**Forum mondial de l'harmonisation  
des Règlements concernant les véhicules**

Groupe de travail de la sécurité passive

Soixante-troisième session

**Règlement technique mondial n° 9 (Protection des piétons)****Proposition d'amendement 2 (phase 2)****Communication du groupe de travail informel  
du Règlement technique mondial n° 9\***

Figure 5, modifier comme suit :

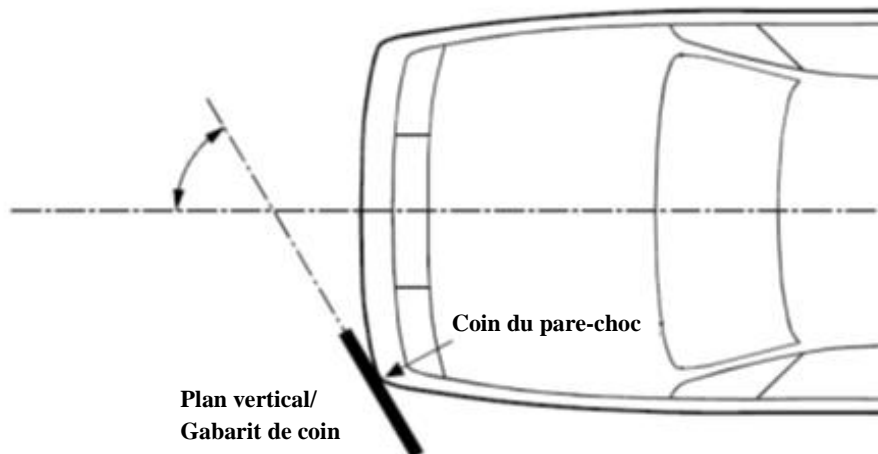
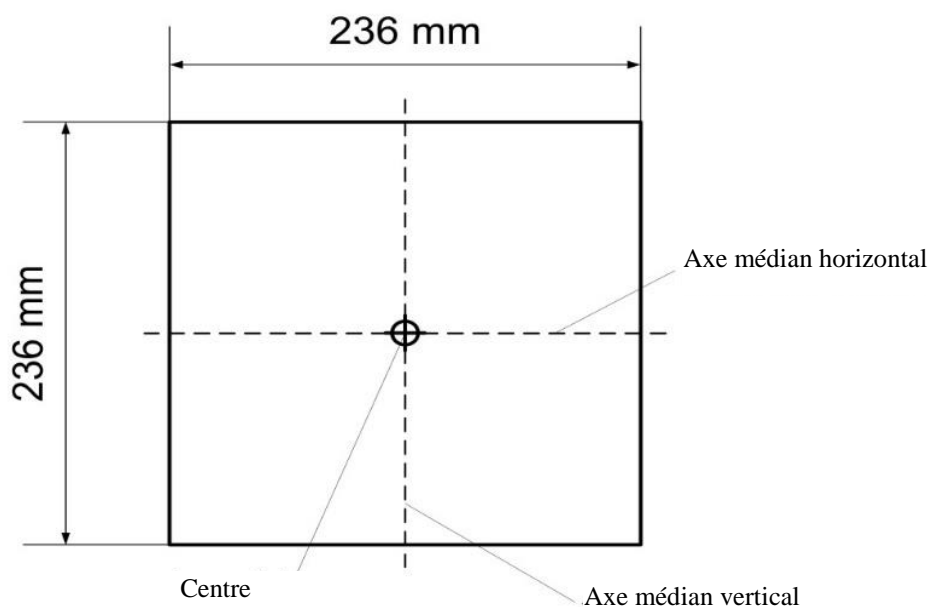
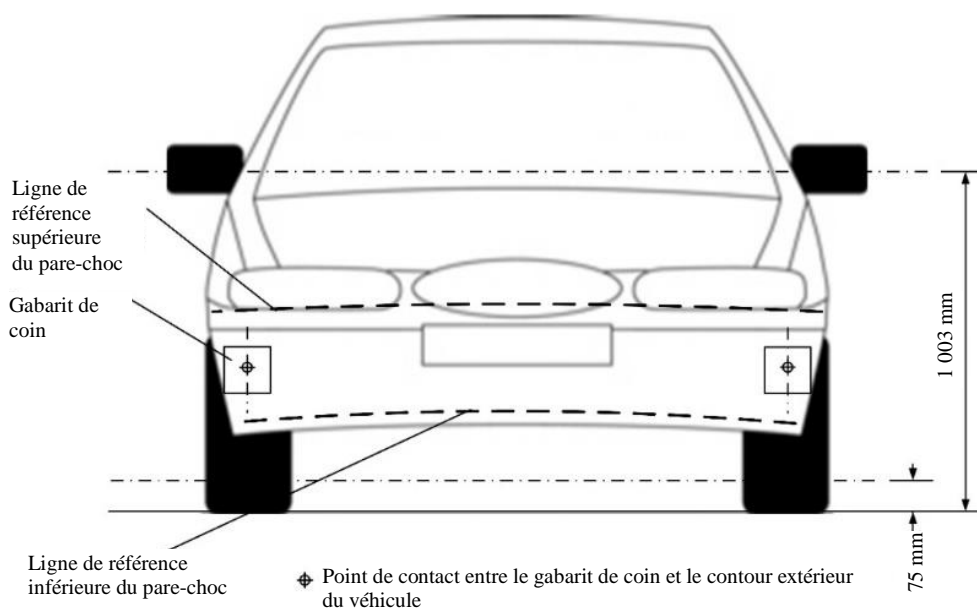
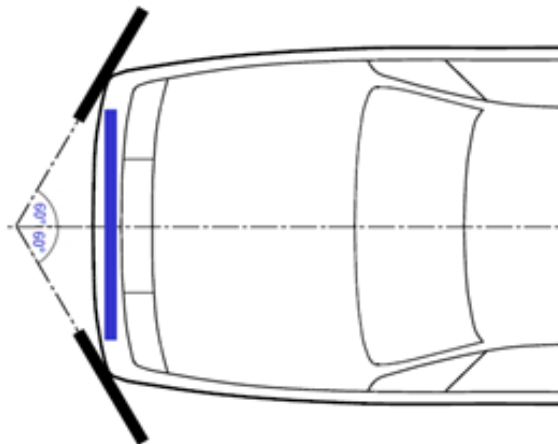
**“3.11 « Zone d'impact du pare-chocs », la partie avant du pare-chocs délimitée par deux plans verticaux longitudinaux qui coupent les angles du pare-chocs et que l'on déplace en parallèle de 66 mm vers l'intérieur, soit la partie du tablier avant du véhicule délimitée par les coins gauche et droit du pare-chocs tels qu'ils sont définis au paragraphe 3.14, moins les zones s'étendant de 42 mm vers l'intérieur depuis chaque coin du pare-chocs, cette dimension étant mesurée horizontalement et perpendiculairement au plan longitudinal médian du véhicule, soit la surface comprise entre les extrémités de la traverse de pare-chocs telle que définie au paragraphe 3.9 (voir fig. 5D), moins les zones s'étendant de 42 mm vers l'intérieur depuis chaque extrémité de la traverse, cette dimension étant mesurée horizontalement et perpendiculairement au plan longitudinal médian du véhicule, la plus grande des deux surfaces étant retenue.”.**

**“3.14 « Coin du pare-chocs », l'emplacement transversal du le point de contact du véhicule avec un plan vertical formant un angle de 60° avec le plan longitudinal vertical du véhicule et tangent à la face externe du pare-chocs (voir fig. 5). le gabarit de coin défini à la figure 5B.**

**Pour déterminer le coin du pare-chocs, on déplace la surface avant du gabarit de coin parallèlement à un plan vertical formant un angle de 60° avec le plan central longitudinal vertical du véhicule (voir fig. 5A et 5C), le centre du gabarit se situant à une hauteur :**

- a) **Soit égale ou supérieure à celle de la ligne de référence inférieure du pare-chocs ou à 75 mm au-dessus du plan de référence du sol, la valeur la plus élevée étant retenue ;**
- b) **Soit égale ou inférieure à celle de la ligne de référence supérieure du pare-chocs ou à 1 003 mm au-dessus du plan de référence du sol, la valeur la plus faible étant retenue.**

**Pour déterminer le coin du pare-chocs, on déplace le gabarit jusqu'à ce qu'il entre en contact, le long de son axe médian vertical, avec le contour extérieur/tablier avant du véhicule. L'axe médian horizontal du gabarit est maintenu parallèle au plan du sol.**

**Jambe d’essai souple : Dimensions et emplacement du centre de gravité du fémur, du genou et du tibia (vue en coupe)**

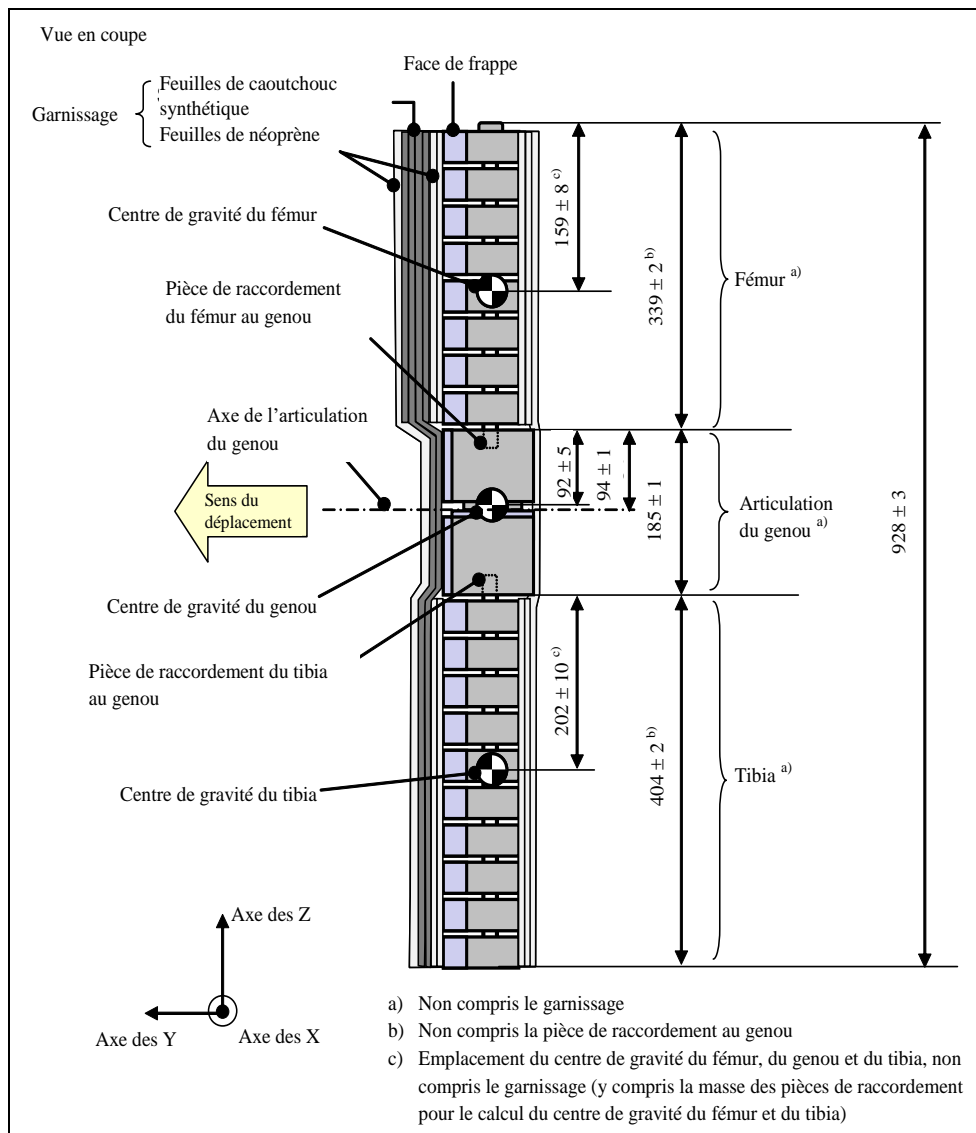
**L'ensemble de l'élément de frappe doit avoir une masse totale de  $13,2 \pm [0,4]$  kg. Les dimensions de l'élément de frappe assemblé doivent être celles qui sont définies à la figure 12, mesurées dans l'axe vertical du genou.**

Les centres de gravité du fémur et du tibia sans garnissage, y compris les pièces de raccordement à l'articulation du genou, doivent être ceux qui sont indiqués à la figure 12. Le centre de gravité de l'articulation du genou doit être celui qui est indiqué à la fig. 12.

Figure 13  
**Jambe d'essai souple : Vue en coupe du fémur, du tibia et du genou, avec dimensions (vue de dessus, corps principaux)**

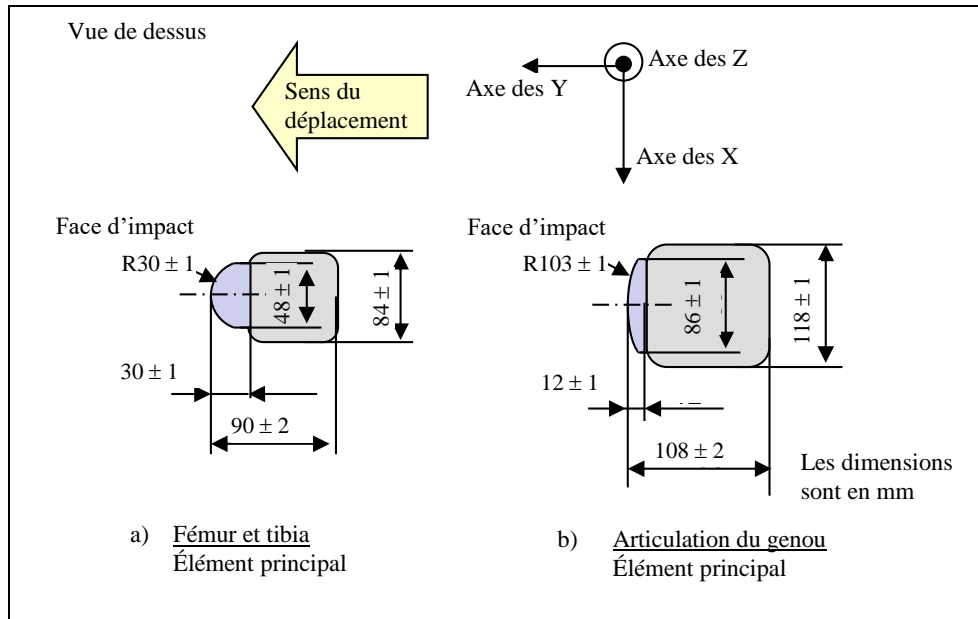
“6.3.1.1.1 **La forme en coupe transversale du corps principal du fémur et du corps principal du tibia et leurs surfaces d'impact doivent être celles qui sont prescrites à la figure 13 a).**

6.3.1.1.2 **La forme en coupe transversale de l'articulation du genou et de sa surface d'impact doit être celle qui est prescrite à la figure 13 b).**

**Tolérances des angles pour l’orientation de la jambe d’essai souple au moment de l’impact initial**

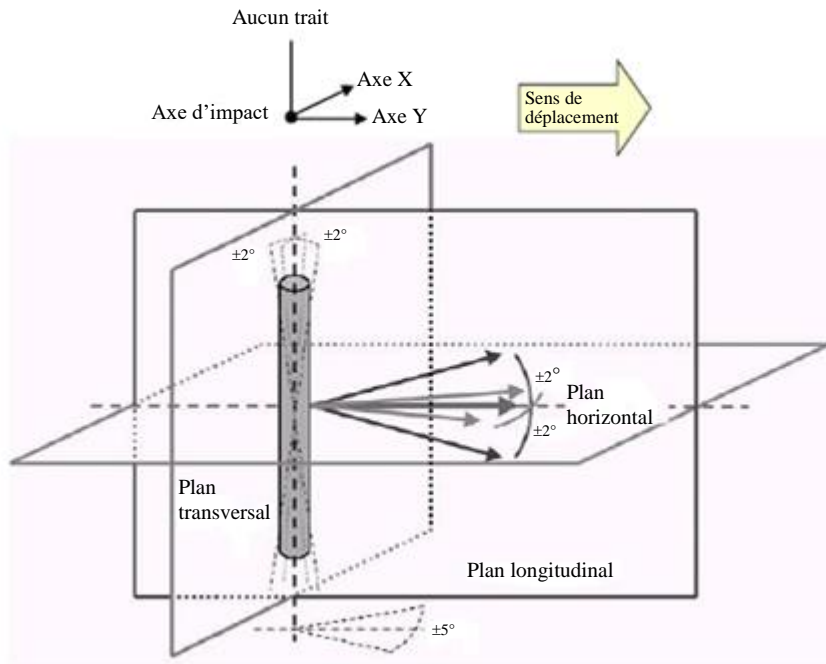
- 7.1.1.1 Les points d'impact choisis doivent être situés dans la zone d'impact du pare-chocs.
- 7.1.1.2 **La direction du vecteur de vitesse d'impact doit être située dans le plan horizontal et être parallèle au plan vertical longitudinal du véhicule. La tolérance pour la direction du vecteur de vitesse dans ces deux plans doit être de  $\pm 2^\circ$  au moment du contact initial. L'axe de la jambe d'essai doit être perpendiculaire au plan horizontal avec une tolérance de  $\pm 2^\circ$  pour l'angle de roulis et l'angle de tangage dans le plan transversal et le plan longitudinal. Les plans horizontal, longitudinal et transversal doivent être orthogonaux entre eux (voir fig. 20).**

- 7.1.1.3.2 **Au moment du contact initial, l'élément de frappe doit être orienté dans la direction prévue sur son axe vertical, avec une tolérance de  $\pm 5^\circ$  pour l'angle en lacet, pour garantir le fonctionnement correct de l'articulation du genou (voir fig. 20).**

Marges de tolérance prescrites pour la flexion du fémur et du tibia, sans garnissage, dans l'essai d'homologation statique de la jambe d'essai souple (voir par. 8.1.1.2)

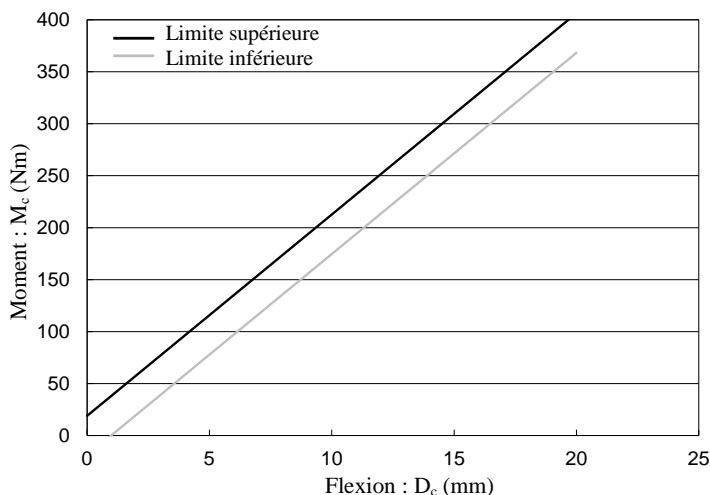
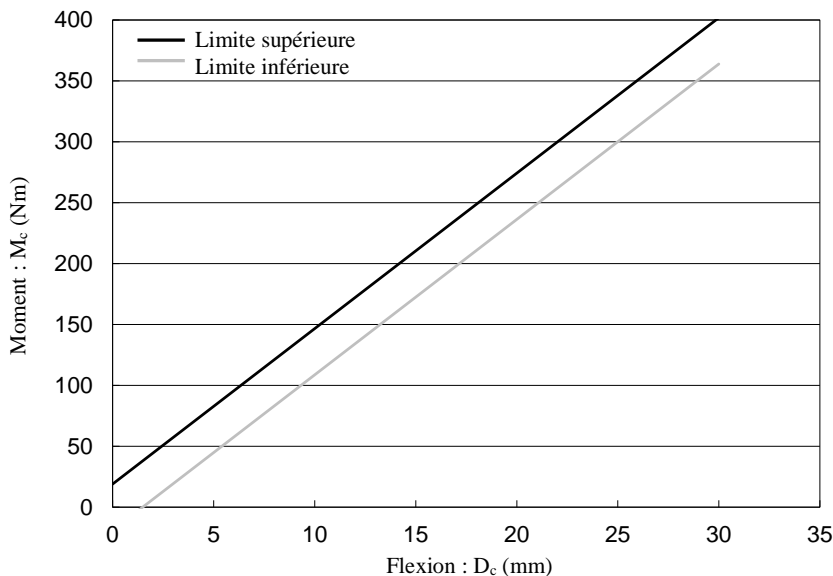
8.1.1.2 **Lorsque le fémur et le tibia de la jambe d’essai sans garnissage sont sollicités en flexion conformément au paragraphe 8.1.1.4, le moment appliqué et l’angle de flexion au centre du fémur et du tibia ( $M_c$  et  $D_c$ ) doivent se situer dans la bande de tolérance indiquée à la figure 22.**

Marges de tolérance prescrites pour l'allongement des ligaments du genou, sans garnissage, dans l'essai d'homologation statique de la jambe d'essai souple (voir par. 8.1.1.3)

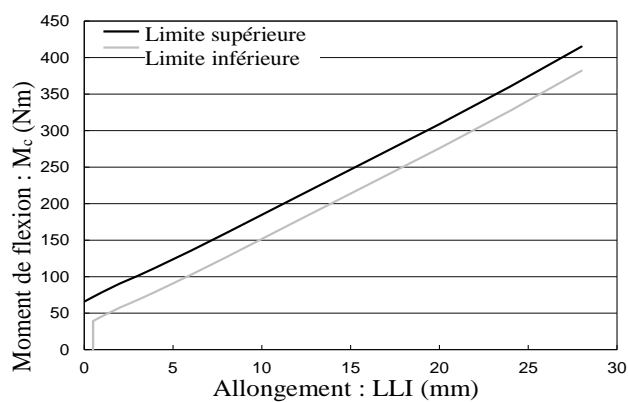
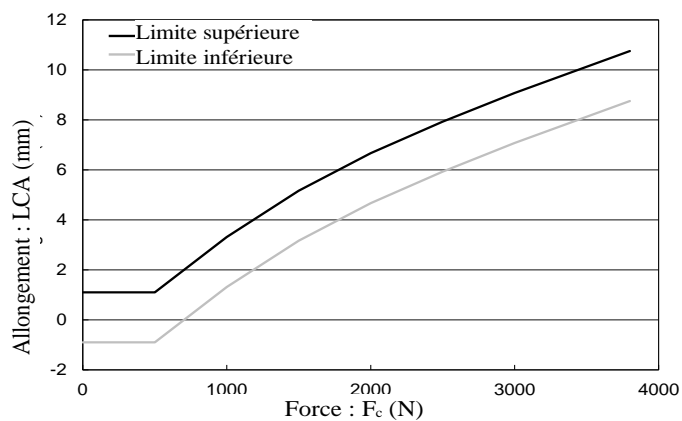
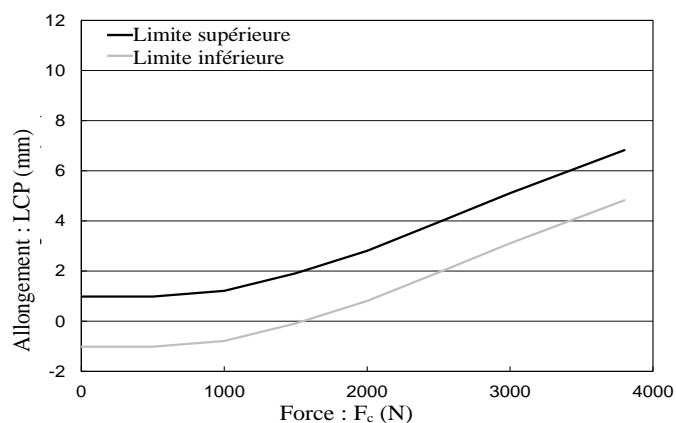
- 8.1.1.3 **Lorsque le genou de la jambe d'essai sans garnissage est sollicité en flexion conformément au paragraphe 8.1.1.5, les allongements des ligaments LLI, LCA et LCP et le moment ou la force appliqués au centre de l'articulation du genou ( $M_c$  ou  $F_c$ ) doivent se situer dans la bande de tolérance indiquée à la figure 23.**

Figure 26  
**Montage de mise en charge du genou pour l'essai d'homologation statique de la jambe d'essai souple (voir par. 8.1.1.5)**

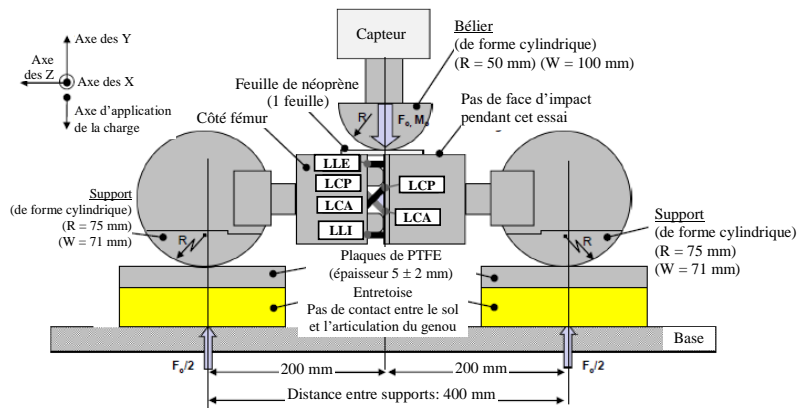
- 8.1.1.5 **Les extrémités de l'articulation du genou, sans garnissage, doivent être posées de façon stable sur le châssis d'essai, comme le montre la figure 26. L'axe des Y de l'élément de frappe doit être orienté parallèlement à l'axe de mise en charge avec une tolérance de  $\pm 2^\circ$ . Pour garantir la répétabilité des essais, des patins antifriction en polytétrafluoréthylène (PTFE) doivent être disposés sous les plateaux supports (voir fig. 26). Pour ne pas endommager l'élément de frappe, une feuille de mousse de néoprène doit être placée entre le vérin de mise en charge, et la face d'impact de l'articulation du genou décrite à la figure 13 est enlevée. La feuille de mousse de néoprène utilisée pour l'essai doit avoir les caractéristiques de compression prescrites à la figure 15.**

Figure 27  
**Montage pour l'essai dynamique d'homologation de la jambe d'essai souple (essai au pendule) (voir par. 8.1.2.4)**

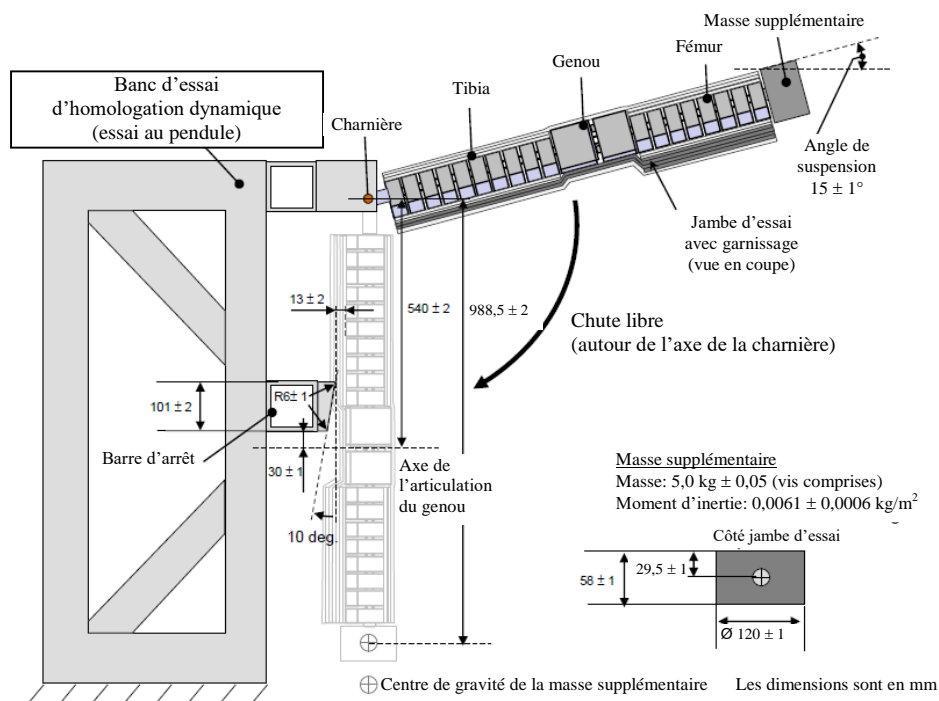
- 8.1.2.4.1 **La jambe d'essai souple, munie de son garnissage, doit être suspendue au banc d'essai d'homologation dynamique sous un angle de départ de  $15 \pm 1^\circ$  vers le haut par rapport à l'horizontale, comme le montre la figure 27. Elle doit être larguée depuis la position haute, et tomber en chute libre par rotation autour du pivot d'articulation du banc comme le montre la figure 27.**

- 8.1.2.4.2 **Le centre de l'articulation du genou de la jambe d'essai doit être situé à  $30 \pm 1$  mm au-dessous de l'arête inférieure de la barre d'arrêt, et la face d'impact du tibia sans garnissage doit être située à  $13 \pm 2$  mm de l'arête supérieure avant de la barre d'arrêt lorsque la jambe d'essai est suspendue librement comme le montre la figure 27.**

Figure 28  
**Montage pour l'essai dynamique d'homologation de la jambe d'essai souple**  
**(essai inverse) (voir par. 8.1.3.4)**

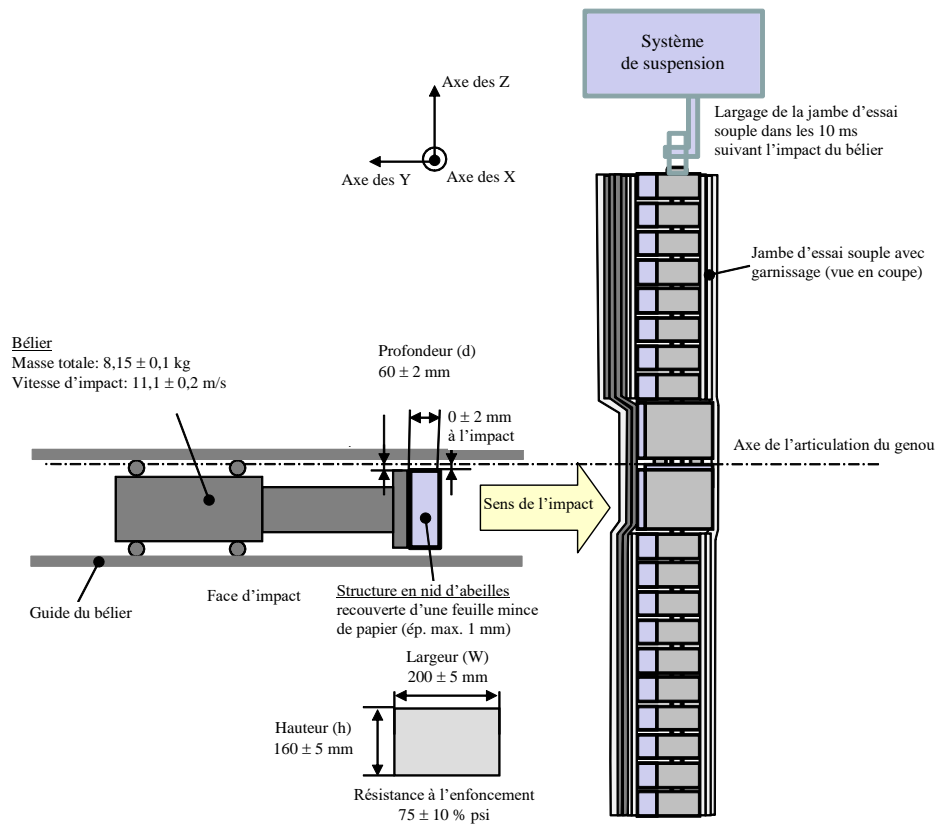
- 8.1.3.4 Méthode d’essai**
- 8.1.3.4.1 La jambe d’essai souple complète (avec son garnissage) doit être suspendue à la verticale, non entravée, à un bâti d’essai, comme représenté à la figure 28. Elle est alors heurtée par l’arête supérieure d’un bélier en nid d’abeille d’aluminium recouvert d’un fin tissu de papier (de 1 mm d’épaisseur maximum), se déplaçant linéairement à une vitesse de  $11,1 \pm 0,2$  m/s. La jambe d’essai doit être en chute libre dans un délai de 10 ms après le premier choc avec le bélier.**
